Statutární město Brno

„DPS Bystřc“

VYSVĚTLENÍ, ZMĚNA NEBO DOPLNĚNÍ ZADÁVACÍ DOKUMENTACE

Vysvětlení zadávací dokumentace č. 1 ze dne 18. 7. 2024

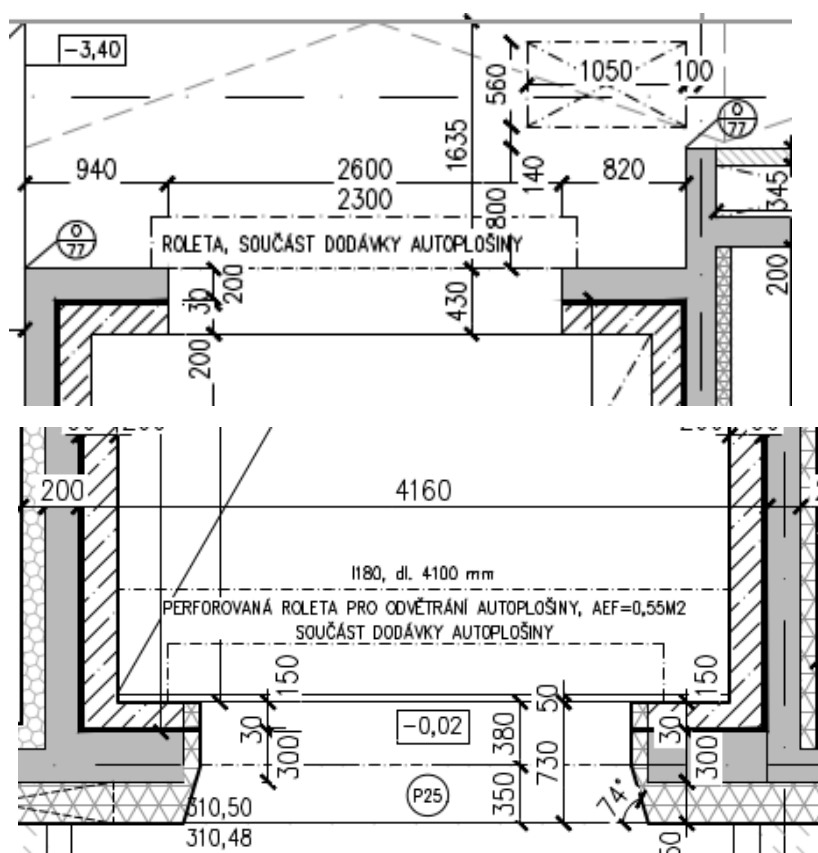
Našli jsme nesoulad mezi soupisem prací a výpisem prvků u hliníkových stěn:

- Stěna ozn. A/26 v soupisu prací vykázán rozměr 2200/2600, ale dle výpisu prvků 3000/2350. Co platí?
- Stěna ozn. A/26 v soupisu prací vykázány 2ks, ale dle výpisu prvků 1ks. Co platí?

Zadavatel k dotazu sděluje, že se jedná formální chybu v psaní, přičemž platí:

- u AL/26 **upraven** rozměr na 3000/2750, a
- u AL/26 je 1ks

Tyto skutečnosti byly upraveny v aktualizovaném soupisu prací a výpisu prvků, jež tvoří přílohu tohoto vysvětlení zadávací dokumentace.
